# **INFORME CALIDAD**

# Propuesta Mejora

Referencia: 1777/0/0 Fecha plano : 12/07/17 Material : PP

Denominación: Cubilete 15ml Juvena Cavidades: 4/4 Color: Blanco

#### **Cubilete 1777/0/0**

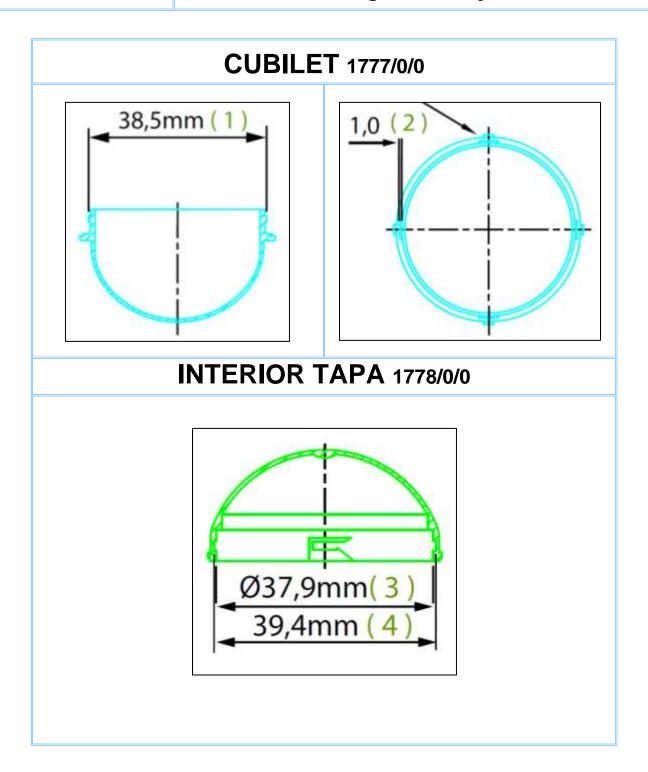
En algunos casos , una vez se rosca la tapa esta queda anclada de un lado y del otro no. ( se escapa ).

Nº	Nominal ( mm)	Real mínimo	Observaciones
1	Ø Anclaje Pestañas	Ø38,5	Se ha cogido la <b>mínima</b> medida porque es la que afecta más para que se pase.
2	Pestaña Cubilete (4)	1,0	que diceta mas para que se pase.

Nō	Nominal ( mm)	Real máximo
3	Ø Alojamiento disco	Ø39,3 – Ø39,4
4	Ø Interior 4 encajes	Ø37,9
5	Profundidad anclaje	(Ø39,3-Ø37,9)/2 = 0,7mm

- 1. La modificación solicitada por calidad se tiene que realizar en el cubilete.
- 2. El Anclaje de la pestaña del cubilete hace Ø38,5mm (cota 1).
- 3. El Ø interior de la tapa Ø37,9mm (cota 4).
- Si se restan estos dos  $\emptyset$ , da una intersección de 0,6mm / 2 = 0,3mm por lado.
- Se propone aumentar el Ø de las 4 pestañas del cubilete y dejar a Ø38,8 Ø38,9mm entre pestañas (Cota 1).

Antes de hacer cualquier modificación OT que estudie bien lo propuesto.
